## Entsorgung von Klärschlamm aus der Gemeinschaftskläranlage Meißen

Vergabe-Nr.: 306.0/RV/24

1. Nachschreiben vom 09.07.2024 (Nr. 1 und 2)
2. Nachschreiben vom 17.07.2024 (Nr. 3 und 4)
3. Nachschreiben vom 31.07.2024 (Nr. 5)
4. Nachschreiben vom 01.08.2024 (Nr. 6 und Nr. 7)

Abb. 1: Aufstellfläche Fahrwagen

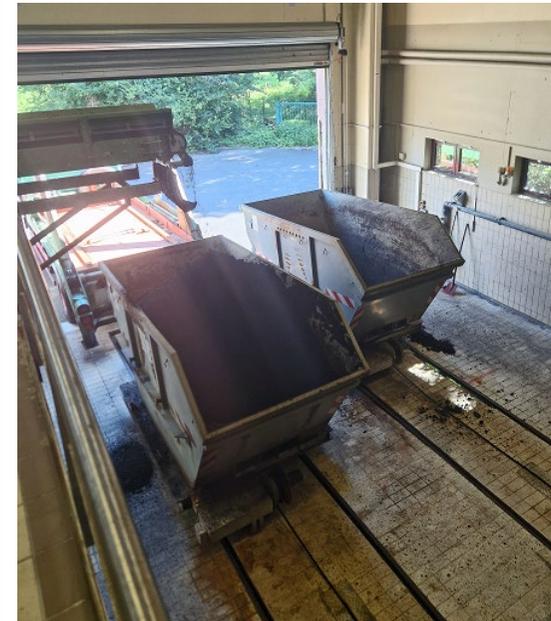
Nr.	Betreff	Fragen	Antwort
1	Wechsel Absetzcontainer  Leistungsbeschreibung Kapitel 5.2.3	"Sehr geehrte Damen und Herren, in der Leistungsbeschreibung Kapitel 5.2.3 beschreiben Sie die Abholung bzw. den Wechsel der Absetzcontainer im Zug mit zwei Containern. Gibt es einen Grund dafür, dass es zwei Container im Zug sein müssen? Können es auch mehr, z.B. drei Stück sein? Herzlichen Dank!"	Die bisher praktizierte Abfuhr erfolgt in einem Containerzug von zwei Absetzcontainern mit jeweils 10 m <sup>3</sup> (Gesamtzuladung ca. 16 t). Es obliegt dem Bieter den Transport kostengünstig zu gestalten. Beim Abtransport müssen das maximal zulässige Gesamtgewicht und Achslastenverteilung nach StVZO eingehalten werden. Für die Größe und Anzahl der zu stellenden Container bitte die Antwort auf Frage 2 beachten.
2	Containergestellung  Leistungsbeschreibung Seite 8, Punkt 5.2.3	In Punkt 5.2.3 sind die Containergestellung und Klärschlammabfuhr angegeben, dass 6 leere Absetzcontainer a 10m <sup>3</sup> bereitgestellt werden müssen. Ist diese Regelung festgelegt oder können aufgrund der Auslastung auch 7 m <sup>3</sup> Container gestellt werden, da mit 3 x 7 m <sup>3</sup> im Zug gefahren, doch eine höhere Auslastung gewährleistet wird. Um eine Information möchten wir bitten.	Der AG besteht aus betrieblichen Gründen auf einem Containervolumen von mindestens 10 m <sup>3</sup> . Der Bieter ist gebunden an die räumlich bedingte maximale Größe der Absetzcontainer (Aufstellfläche auf Fahrwagen s. Kapitel 5.2.1), maximale Containerhöhe ist 2,0 m, zur Situation vor Ort s. auch Abb. 1 und 2 in dieser Antwort. Auf der Kläranlage müssen jederzeit so viele leere Container vorgehalten werden, dass ein Nutzvolumen von mindestens 60 m <sup>3</sup> gewährleistet ist. Die für leere Container zur Verfügung stehende Aufstellfläche beträgt 20 x 10 Meter. Die Abstellfläche für volle Container beträgt 20 x 10 Meter. Zur zulässigen Anzahl der transportierten Container bitte die Antwort auf Frage 1 beachten.

Im Übrigen verweisen wir auf die Möglichkeit, die örtlichen Gegebenheiten auf der Gemeinschaftskläranlage Meißen zu besichtigen (s. Kapitel 5.1.2 der Leistungsbeschreibung).
